Referanser:  
Dykkar:  
Vår: 18/1560 - 18/22996

## Dispensasjon og løyve til oppføring av påbygg til vaskehall - gbnr 185/100 Isdal

### Administrativt vedtak. Saknr: 378/18

Ortofoto med dagens situasjon.

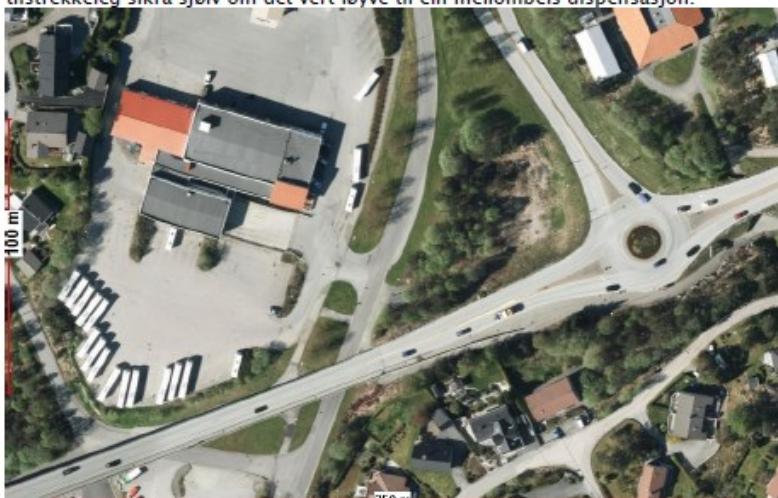
Eigedomen ligg sentralt plassert like nord for Hagelsundbrua langs E39. Gjennom gjeldande områdeplan *Tunnel på fv.57, Knarvik - Isdalstø (2013)* er det planlagt for ny fire-felts veg og starten på ny fire-felts bru nord for dagens bru. I tillegg er det meldt oppstart for nytt planarbeid for *KDP E39 Flatøy - Eikefettunnelen* som skal vurdere desse løysingane på ny. Dette kan medføre plan- og arealmessige endringar i området.

Når det gjeld dispensasjon frå regulert byggjegrense har vi ikkje vesentlege merknader til dette, under føresetnad at det vert sikra for at tiltaket er av mellombels karakter. Veganlegget i områdeplanen er ikkje bygd ut, og tiltaket er lokalisert utanfor byggjegrens langs offentleg veg i høve til dagens vegsituasjon. Vi vurderer at forholda som byggjegrensa skal ta i vare er tilstrekkeleg sikra sjølv om det vert løyve til ein mellombels dispensasjon.

Statens vegvesen har ikkje vesentlege merknader til tiltaket så lenge det kjem tydleg fram av kommunen sitt vedtak at løyvet er mellombels og at tiltaket ikkje skal vere til hinder eller ulempe for gjennomføring av gjeldande planar for området.

Vi rår også til at det vert sett vilkår slik det er skissert gjennom dispensasjonssøknaden om at bruken kan vert stoppa før løyvet går ut etter pålegg frå kommunen, og at tiltaket skal fjernast for eigen rekning i medhald av pbl. § 19-3.
